Antrag: Prüfung auf zulässige Durchfahrtshöhe/-breite des Gehwegs Bushaltestelle Böschenweg (K 52 Ottensen)

Grunderneuerung Bushaltestellen

6 „BÖSCHENWEG“ (K 52 in Ottensen)

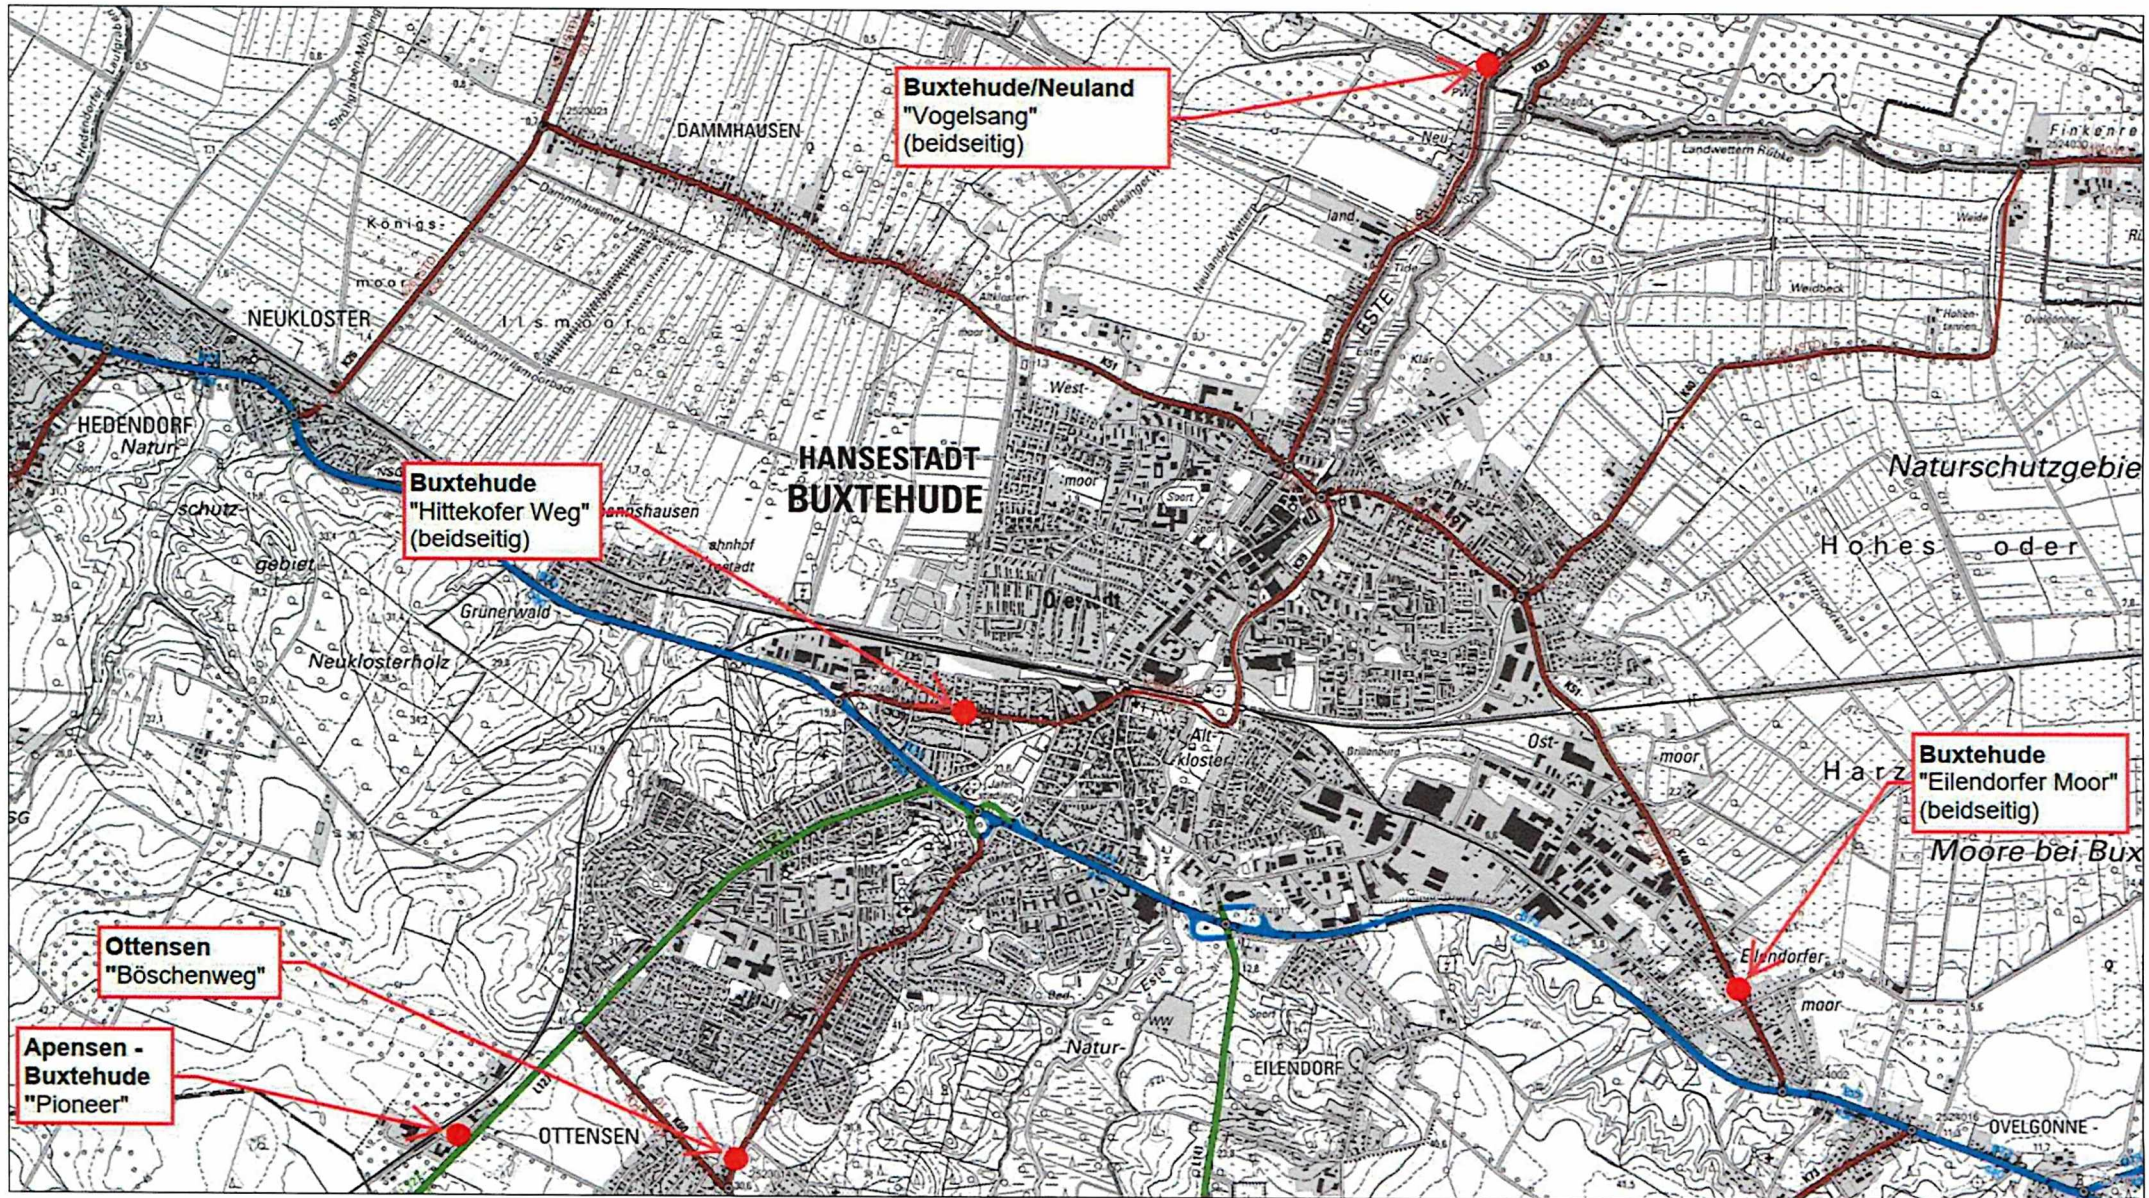
Hintergrund: Im Rahmen der Umgestaltung der Bushaltestelle Böschenweg (K 52 Ottensen) wurde das Haltestellenschild in die Mitte des Gehweges verlegt, was bereits häufig zu brenzlicher Situation für radfahrende Kinder mit Fahrradkorb geführt hat, da sich die Durchgangsbreite des Fußweges, der für Radfahrer frei ist enorm verengt hat.

Ebenso ist es für Kinderwagen und Rollstuhlfahrer, sowie die Nutzer von Seniorenmobilen enorm eng den Haltestellenposten zu umfahren, während bei hochgewachsenen Radfahrern die Durchfahrtshöhe unter dem Schild teilweise zu Irritationen führt.

Die BBG/FWG beantragt aus diesem Grund, die Rückverlegung des Schildes an den Ursprungsplatz oder eine vergleichbare Position, die die Gehwegbreite nicht beeinträchtigt. Des Weiteren möge geprüft werden, ob das Aufstellen des Haltestellenschildes in Gehwegmitte zulässig ist und ob ggf. Kosten für die Umstellung von der ausführenden Firma getragen werden können.
